**ASUNTO: ALEGACIONES PROPUESTA DE PROYECTO DE PLAN
HIDROLÓGICO 2022-2027.**

A LA CONFEDERACIÓN HIDROGRÁFICA DEL SEGURA

Son objeto de las presentes aportaciones a la exposición pública de la propuesta de Proyecto de Plan Hidrológico de la Demarcación Hidrológica del Segura 2022-2027 de manera especial las medidas contenidas en el mismo que guardan vinculación con la gestión de escorrentías y su relación con las poblaciones y la afección al Mar Menor y su comarca.

Figura 3-13. Plano de calados para la Rambla de El Albuñón y la Rambla de Miranda. SNCZI

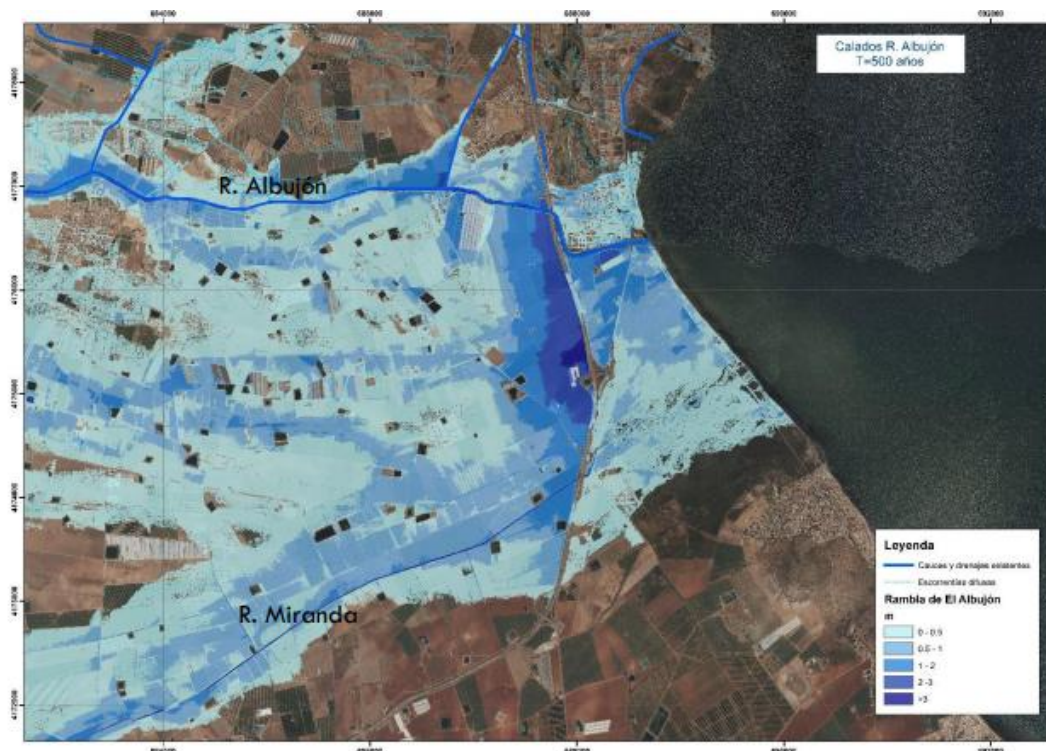
Como puede verse en la imagen anterior, se observa claramente el efecto de retención que genera el talud de la autopista AP7 sobre el flujo desbordado de la Rambla de El Albuñón y la Rambla de Miranda (más al sur). Este efecto de almacenamiento en la zona donde desagua el D7 alcanza calados superiores a los 2 m para el periodo de retorno de 500 años.

Por lo expuesto anteriormente no se alcanza a entender que, en apariencia, no se llegue a contemplar en ninguno de los casos el aumento de la inundabilidad debido al efecto que genera el talud de la AP-7 sobre las viviendas aguas arriba de ésta.
